# 浜岡 4 号炉 高経年化技術評価 炉心シュラウド支持ロッドに対する応力腐食割れの扱いについて

令和 5 年 5 月 1 1 日

# 第25回審査会合コメントの一覧

# 炉心シュラウド支持ロッドの応力腐食割れの扱いについて

構造図

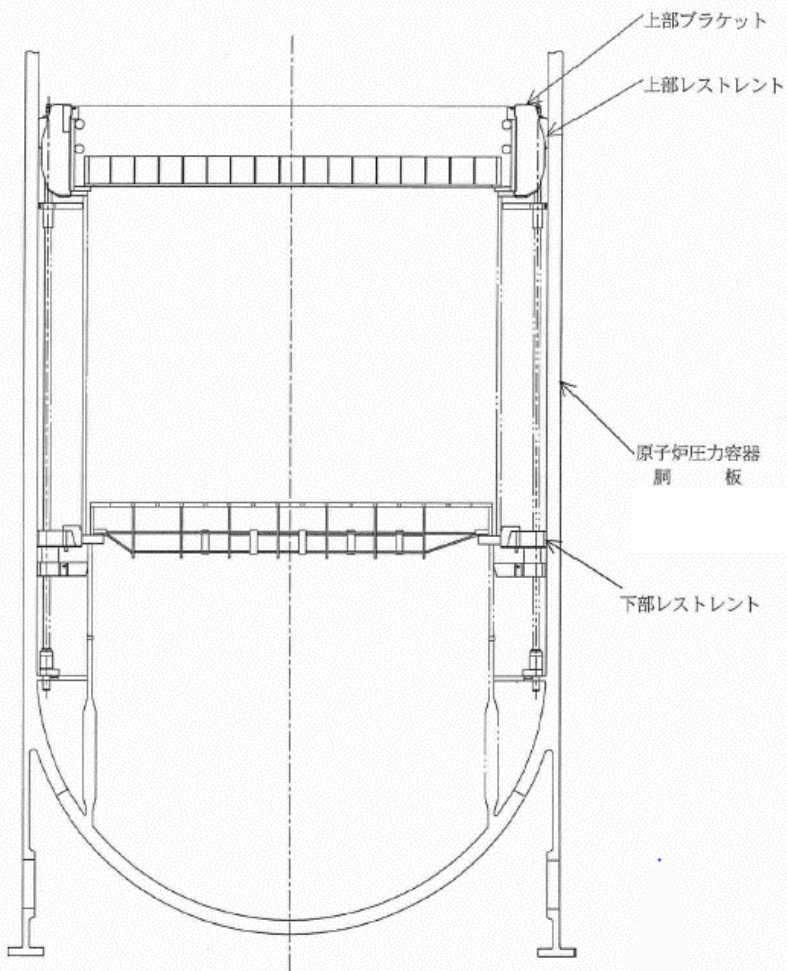
質問事項・コメント	回答
炉心シュラウド支持ロッドで粒界型応力腐食割れが発生しないとする根拠を説明すること。	<p>溶接構造がないこと、耐SCC性に優れた材料を使用していること、及び表面硬さに配慮した対策を実施して据付しており、またBWR炉内構造物点検評価ガイドラインを踏まえて点検を計画していることから、△事象と整理する。</p> <p>その旨を補足説明資料（共通事項）の別紙として追加する。</p> <p>詳細について、本資料にて説明する。</p>

炉心シュラウド支持ロッドに溶接構造はなく、採用されている材料は、SUSF316L 及びXM-19（GXM1相当材）であり、いずれも耐SCC性に優れた材料を使用している。

また、運転中に発生する応力について、いずれも応力評価上の許容値以内であり、過度な応力が負荷される箇所はないが、硬化した材料のSCC発生に関する応力上の明確なしきい値はないため、表面の硬さを確認し、SCC対策を実施している。

表面の硬さについては、機械加工条件を模擬した試験体による硬さの確認によりHV300を超えるような部分はないことを確認していること、また運転時の応力が高い部位等に対して磨き   による対策を実施している。

以上から炉心シュラウド支持ロッドは、SCC対策を踏まえて据付をしていること、ならびに、BWR炉内構造物点検評価ガイドラインを踏まえて点検を計画していることから、△事象（経年劣化の進展を否定、または進展が極めて小さいと考えられる経年劣化事象のうち、劣化傾向の確認や偶発事象の検知を目的とした保全活動や、系統レベルの保全活動を実施しているもの。）と整理する。
